Vakuumpumpe 7.24807.20.0

Änderungen am Produkt

Fahrzeuge: Audi/Seat/Škoda/Volkswagen		Produkt: Vakuumpumpe	
Hersteller	Modelle	PIERBURG Nr.	Ref.-Nr. *
Audi	A1/A3/A4/A6/TT 2.0 FSI/TFSI 16V	7.24807.20.0	06D 145 100 D/E/F/G/H
Seat	Altea/Exeo/Leon 2.0 TFSI 16V		
Škoda	Octavia 2.0 RS		
Volkswagen	Eos/Golf/Jetta/Passat 2.0 TSI/FSI 16V

Abb. 2

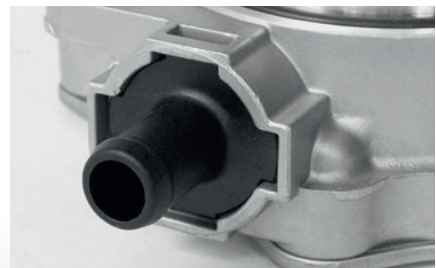
- Kupplung zum Antrieb, Abb. 1 und 2
- Anschluss der Ölversorgung, Abb. 1 und 2
- Dichtungsring und Art der Dichtung, Abb. 1 und 2
- Anschluss für den Unterdruckschlauch, Abb. 3 und 4
